**OGGETTO: Parere regionale ex art. 63 L.R. 10/2010 nell'ambito del procedimento di VIA statale PNIEC, relativo al progetto di realizzazione di un impianto agrifotovoltaico di potenza in immissione massima pari a 69 MW nel territorio del Comune di Orbetello (GR), proposto da AIEM GREEN S.r.l - [ID: 10136]**

## Contributi

PARERE REGIONALE EX ART. 63 L.R. 10/2010 NELL'AMBITO DEL PROCEDIMENTO DI VIA STATALE PNIEC, RELATIVO AL PROGETTO DI REALIZZAZIONE DI UN IMPIANTO AGRIFOTOVOLTAICO DI POTENZA IN IMMISSIONE MASSIMA PARI A 69,9 MW NEL TERRITORIO DEL COMUNE DI ORBETELLO (GR), PROPOSTO DA AIEM GREEN S.R.L. - ATTO DI INDIRIZZO.

In rosso il perimetro dell'impianto

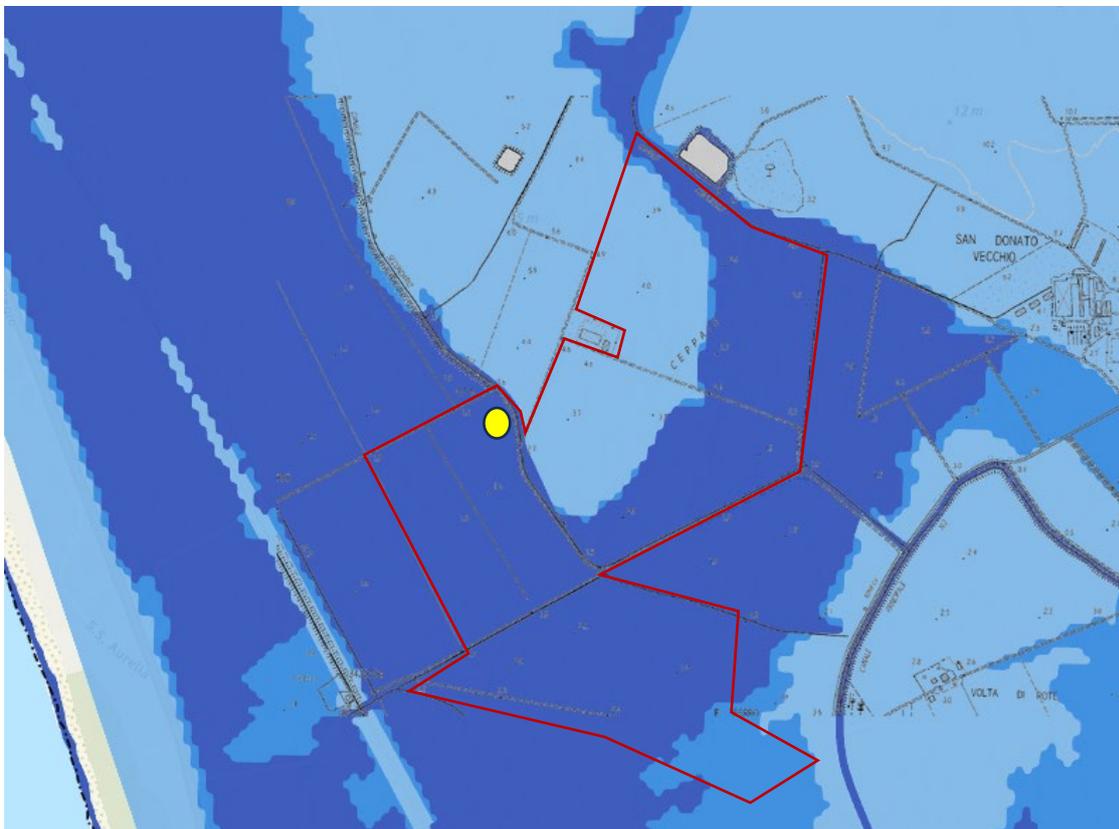
- 2) Oltre a quanto sopra, si evidenzia che la stragrande maggioranza dei terreni è inserita in pericolosità di alluvione "P3" dal PGRA dell'autorità di bacino del Fiume Arno – Anche la progettata Cabina Tecnica contenete tutte le attrezzature è in area esondabile. Si ritiene che debba essere l'Autorità di Bacino e valutare la possibilità di una nuova perimetrazione della zona P3 atta a consentire la realizzazione dell'impianto e delle infrastrutture sulla scorta della relazione idraulica allegata al progetto.

Cabina
